Presentazione di osservazioni relative alla procedura di Valutazione di Impatto Ambientale (VIA) – art.24 co.3 D.Lgs. 152/2006 e s.m.i.

_____ Progetto definitivo Nodo ferroviario di Novara. I fase del PRG di Novara Boschetto _____

Osservazioni relative alla procedura di Valutazione di Impatto Ambientale (VIA)

Progetto definitivo Nodo ferroviario di Novara. I fase del PRG di Novara Boschetto

Figura 3-3: andamento delle concentrazioni di benzene, PM10, NO₂ e CO in funzione della distanza dall'asse autostradale: valutazioni effettuate con il modello di dispersione degli inquinanti in atmosfera ADMS-Urban - località Strà comune di Caldiero, periodo 26 marzo – 24 aprile

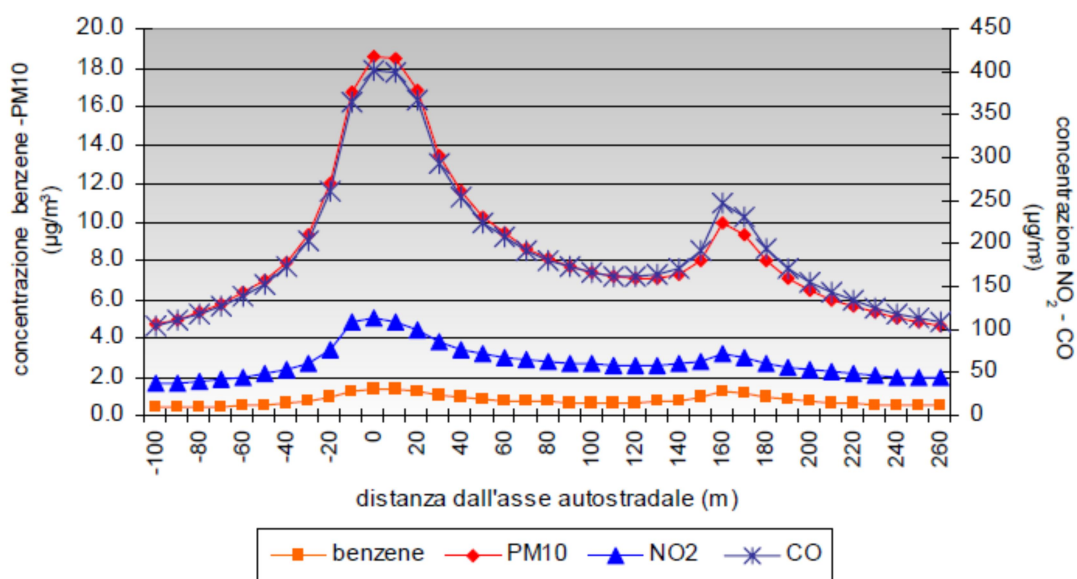
A mero titolo di riferimento si riporta uno studio relativo alla distribuzione degli inquinanti rispetto ad una sorgente di emissione comparabile che evidenzia come la loro concentrazione si mantenga a livelli elevato fino a 100 metri dalla sorgente.

Nel grafico di Figura 3-3 è riportato l'andamento delle concentrazioni dei principali inquinanti a due metri dal suolo, al variare della distanza dall'asse autostradale. La sezione considerata è quella riportata in Figura 3-4, Figura 3-5, Figura 3-6. Le concentrazioni sono massime in corrispondenza dell'autostrada e tendono a diminuire allontanandosi dall'asse autostradale, per poi aumentare di nuovo in corrispondenza della statale 11. Come si può notare anche dall'analisi delle mappe di concentrazione di Figura 3-4, Figura 3-5 e Figura 3-6 le concentrazioni di inquinanti si mantengono elevate anche alla distanza di 100 metri dall'asse stradale: l'NO₂ supera i 50 µg/m³, il benzene 1 µg/m³. Il contributo del traffico autostradale alla concentrazione in aria degli inquinanti è predominante rispetto a quello dovuto alla statale 11 in particolare se si analizza la distribuzione di NO₂ e PM10 maggiormente legati alla presenza al transito di veicoli pesanti.

Fig. A

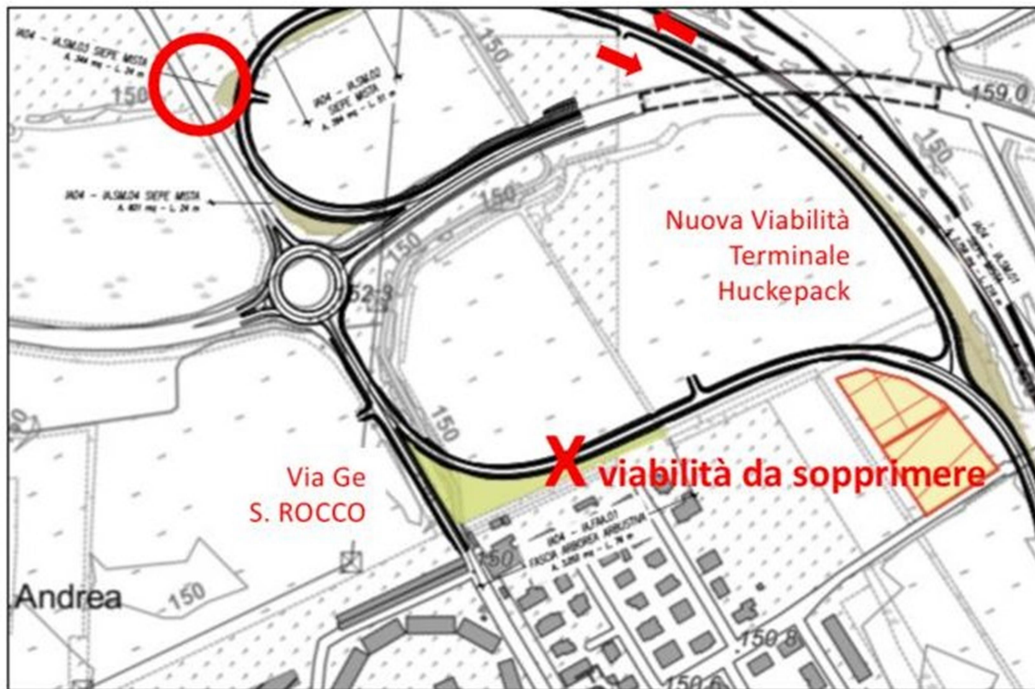
- incomprensibile la decisione di progettare una via di transito di mezzi pesanti di una tale entità e continuità di traffico a pochi metri da una zona residenziale intensamente abitata non ricercando soluzioni alternative per altro già ampiamente disponibili come lo sfruttamento delle infrastrutture viarie già realizzate come la rotatoria posta ad est lungo la via Pavese all'altezza dell'incrocio con la prosecuzione della strada Maretti, interrotta dalla gronda ferroviaria AV/AC, che già realizza l'accesso da altro lato all'area ove è operativo il terminale Huckepack, peraltro su aree già di proprietà di RFI. Altresì la predetta rotatoria è accessibile anche per altra viabilità dalla via Biancalani, ed attualmente utilizzata anche dal traffico in ingresso al terminale Huckepack proveniente dalla Autostrada Torino Milano o dalla Tangenziale di Novara, attraversando il ponte sul Terdoppio e sottopassando la linea ferroviaria FNM.(Fig A)

-che venga considerata la possibilità di utilizzare le opere viarie e le vie di accesso esistenti

- che venga riconsiderato il percorso della direttrice Sud allontanandolo il più possibile dall'area abitata.

Come evidenziato, per esempio, nella seguente immagine, sarebbe fattibile lo spostamento su un'area che non presenta alcun insediamento residenziale pregresso e già di per sé fortemente caratterizzata da insediamenti commerciali esistenti, ciò conciliando un facile accesso all'opera in progetto e , contemporaneamente, salvaguardando le esigenze degli abitanti.
